第22回 「国際交流拠点・品川」における 高輪築堤等の価値・あり方に関する有識者検討会議

第 71 回 高輪築堤調査・保存等検討委員会【全体会】

5・6 街区の高輪築堤跡の文化財的価値及び保護措置について (7)

品川駅周辺のまちづくりと文化財保護に関する提言とりまとめ

5・6街区間築堤保存範囲

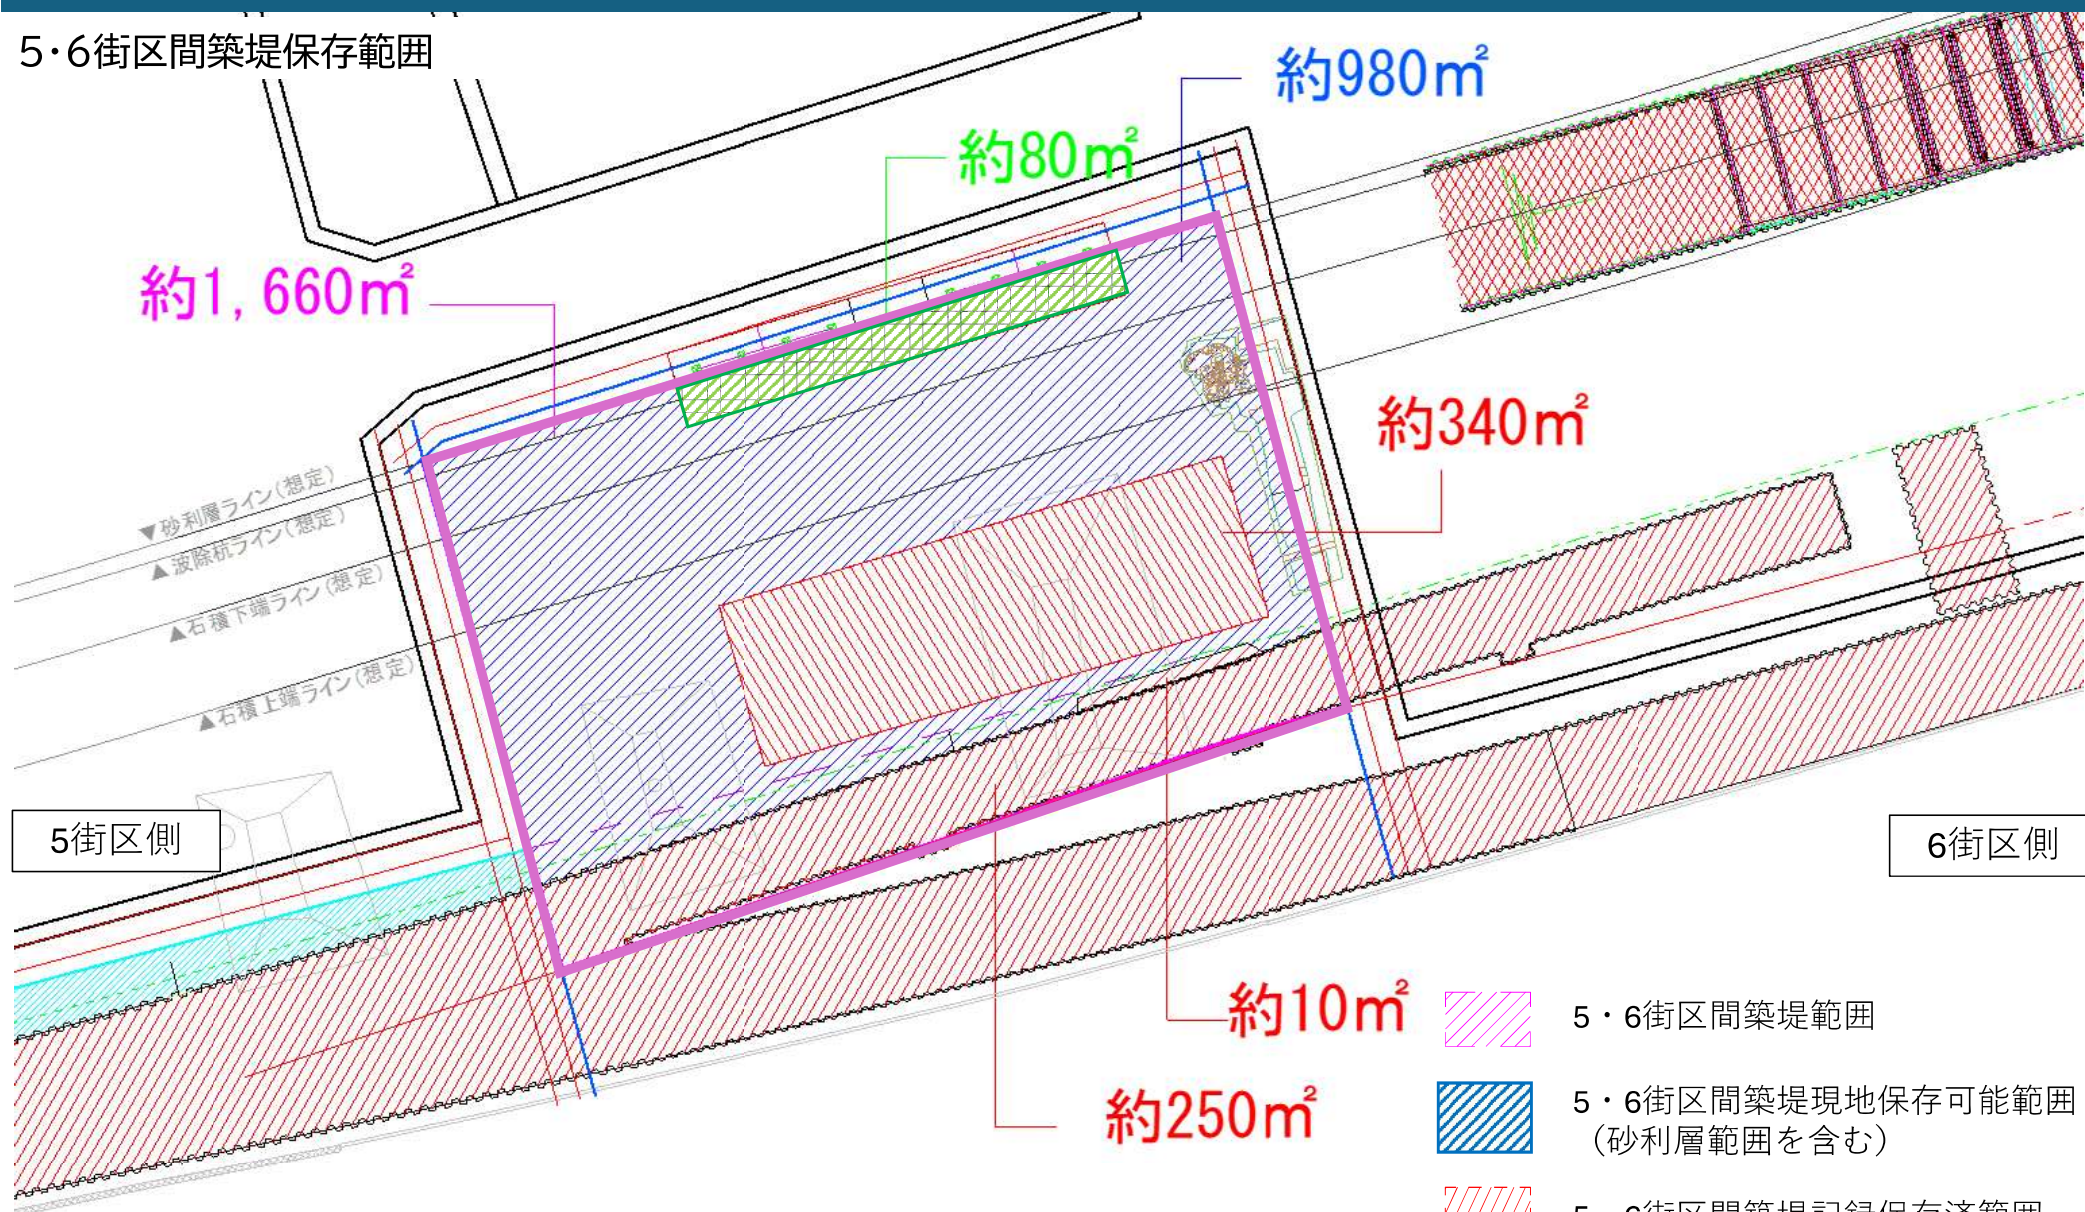
- ・現地保存の見通しが得られた「信号機跡を含む5・6街区間の高輪築堤（約50m）」を検討すると、以下の点が指摘できる。
- ・現地保存の見通しが得られた「信号機跡を含む5・6街区間の高輪築堤（約50m）」は、5・6街区間約50mの築堤の総面積の約2/3弱であった。また、築堤部において、砂利層・群杭・海側石垣から裾部を除いた山側の部分（築堤幅の約85%）が現地保存される範囲は、5・6街区間約50mのうち約1/3、約16mであり、残りの約2/3の範囲で現地保存されるのは、砂利層・群杭・海側石垣など海側部分（築堤幅の約1/2弱程度）であることが明らかになった。
- ・文化財的価値については、わが国最初期の信号機跡と推定される信号機跡の現地保存は可能になったが、一方、築堤部の現地保存の範囲は、高輪築堤の海上築堤の鉄道らしい「連続性」を有するものとは言い難い。したがって、今回提示された5・6街区間約50mの現地保存については、信号機跡が現地保存されたことは一定の評価ができるが、築堤部に関しては、これまで委員見解において求めた内容を必ずしも充足するものではない。

- ・「信号機跡を含む 5・6 街区間の高輪築堤（約 50m）」の現地保存範囲を、5・6 街区の可能な限り長い区間にわたって南北に拡張し、高輪築堤の海上築堤の鉄道らしい「連続性」を有する遺構にできるだけ近づける形で現地保存することを要望する。

第69回委員会資料

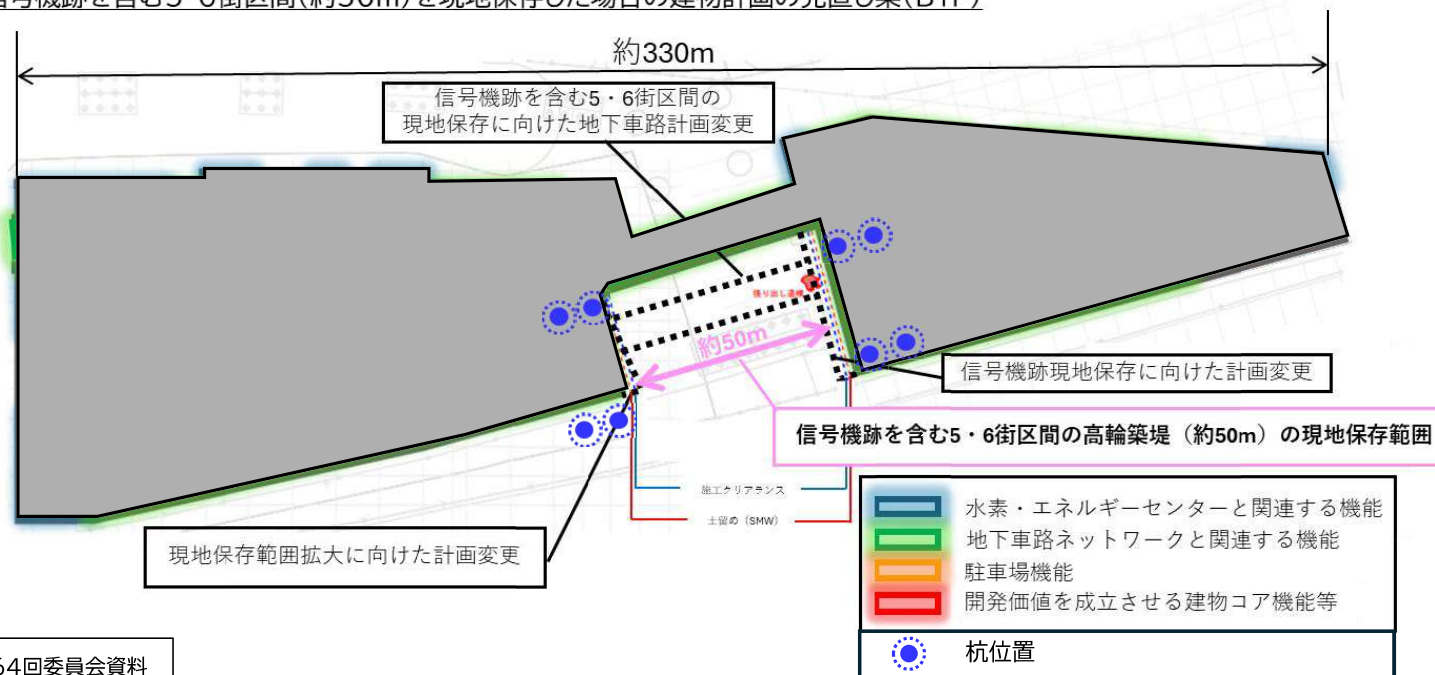
第69回委員会において、現地保存となる信号機跡を含む5・6街区間(約50m)に加えて、5街区建物部及び6街区建物部で築堤を跨ぐ形の建築構造によるさらなる現地保存の検討要望を頂いた。

B案:
築堤を跨いで、上部に建築物を構築する

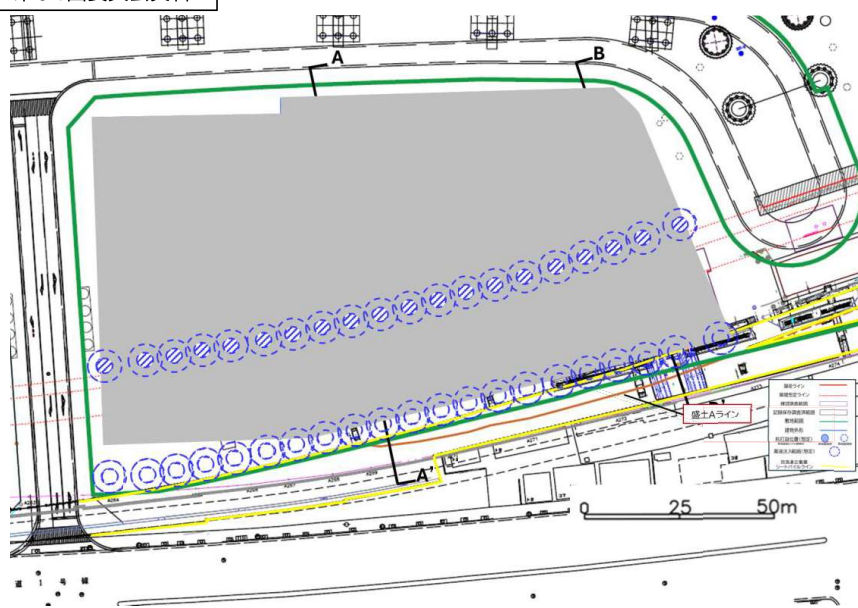
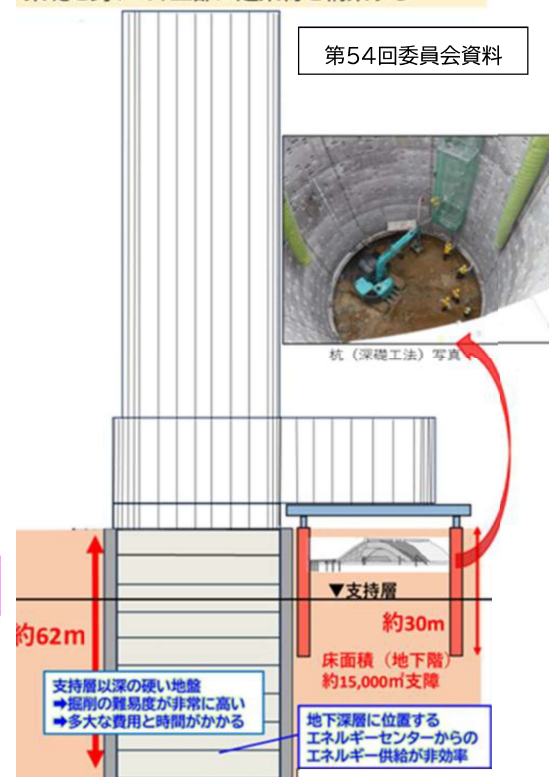
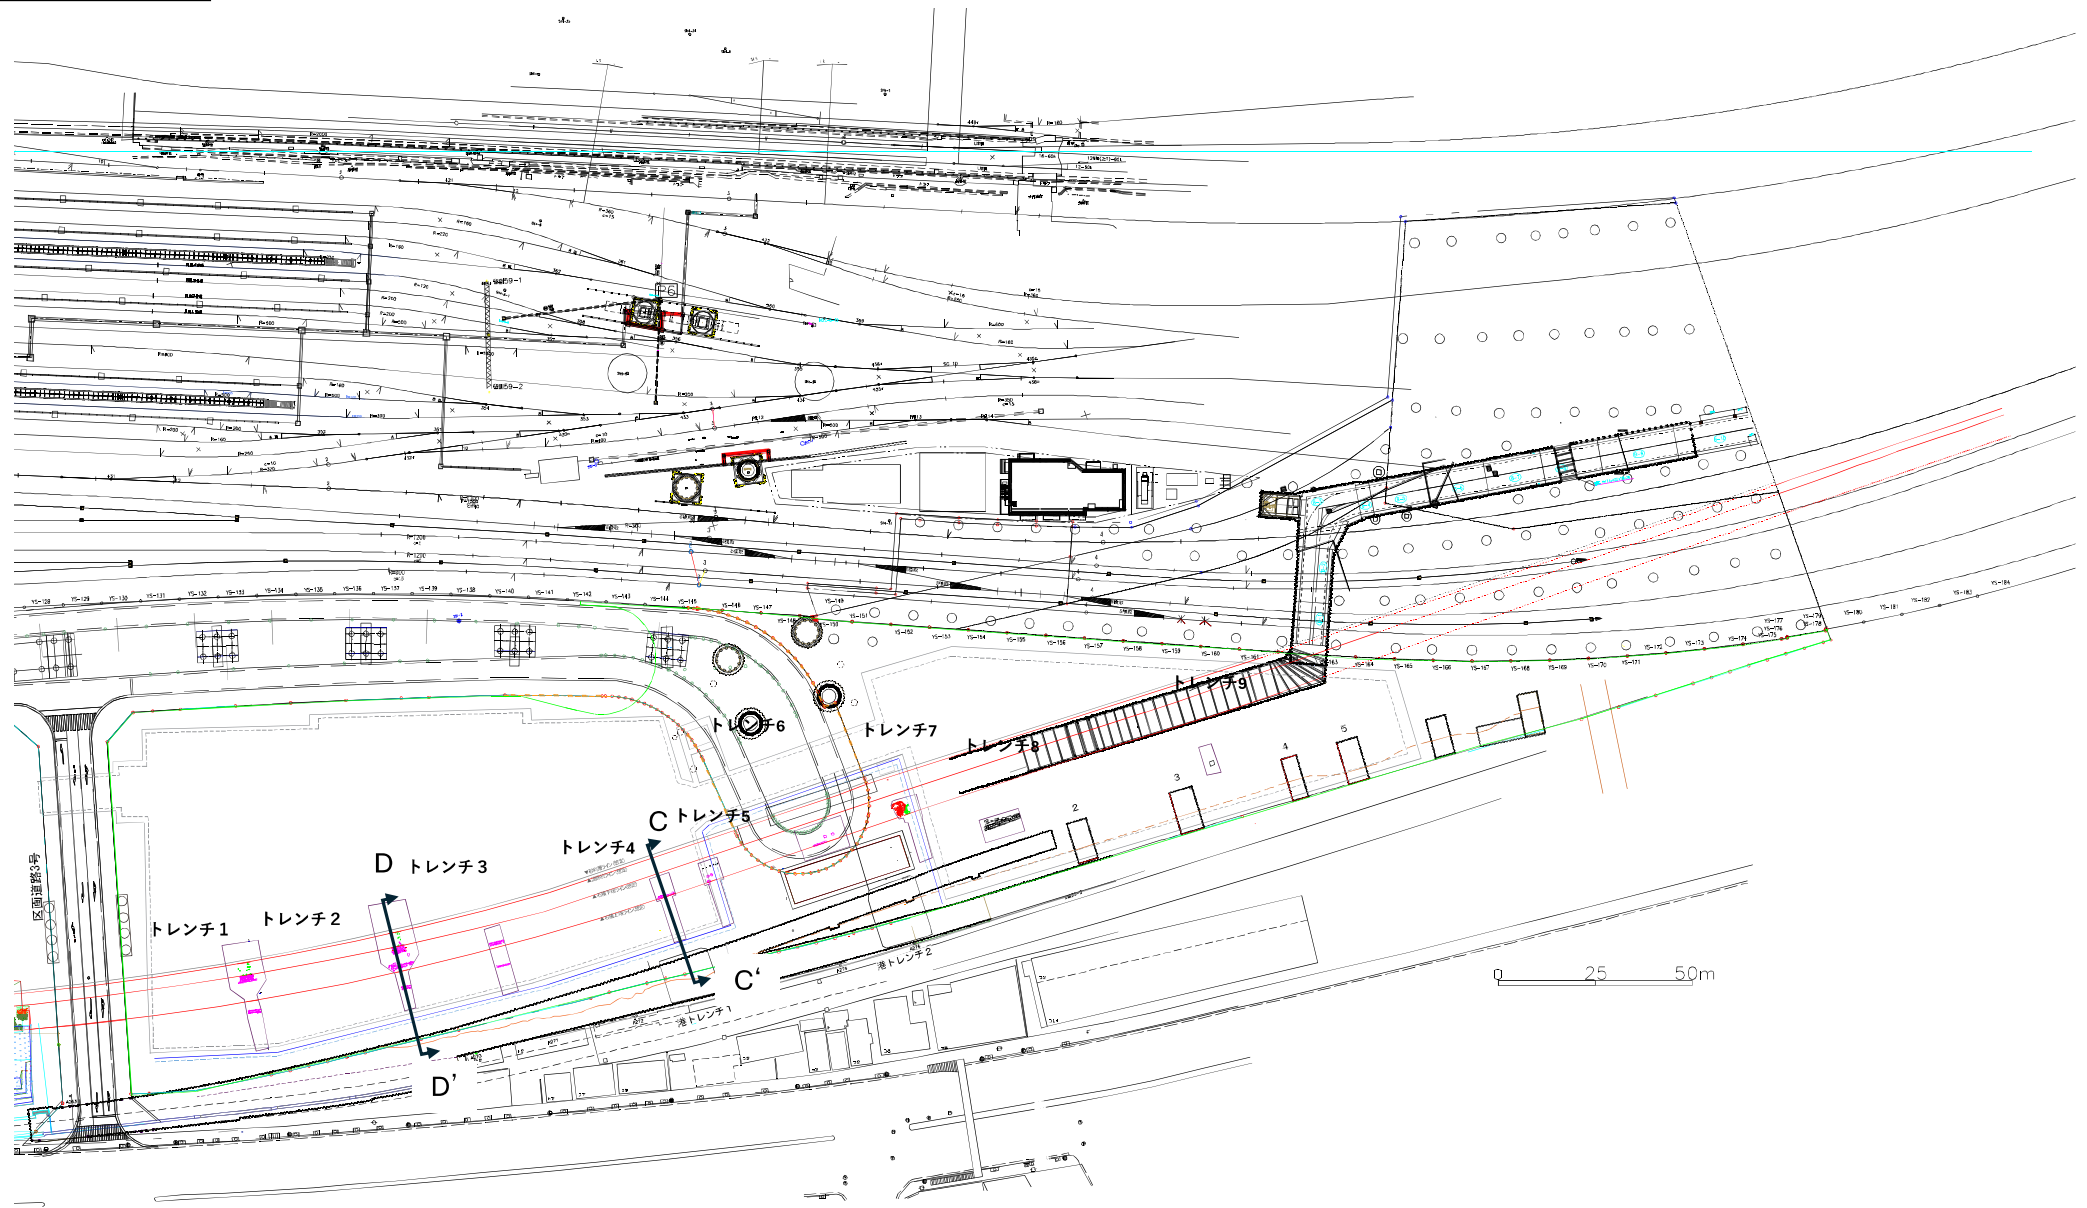
■ 当社用地内に収める場合、築堤に杭が支障

■ 機械式駐車場が計画できない

(大深度掘削による膨大な工事費)

■ 上下スロープの確保ができない

■ 地下建物床の減少(深部まで地下掘削が増加)

■ 建物コアに支障(建物計画が成立しない)

■6街区南部における計画見直しを含めた 現地保存の検討

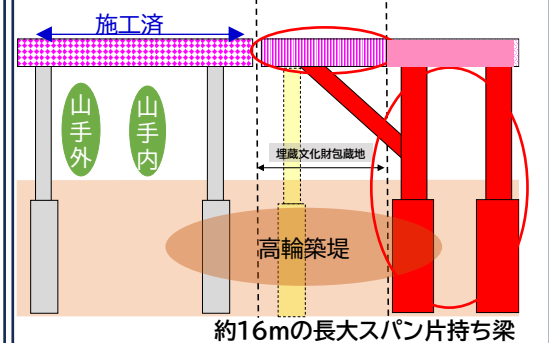
特殊な構造架構(杭・基礎・鉄骨サイズアップ)により高輪築堤(約110m)への支障を回避
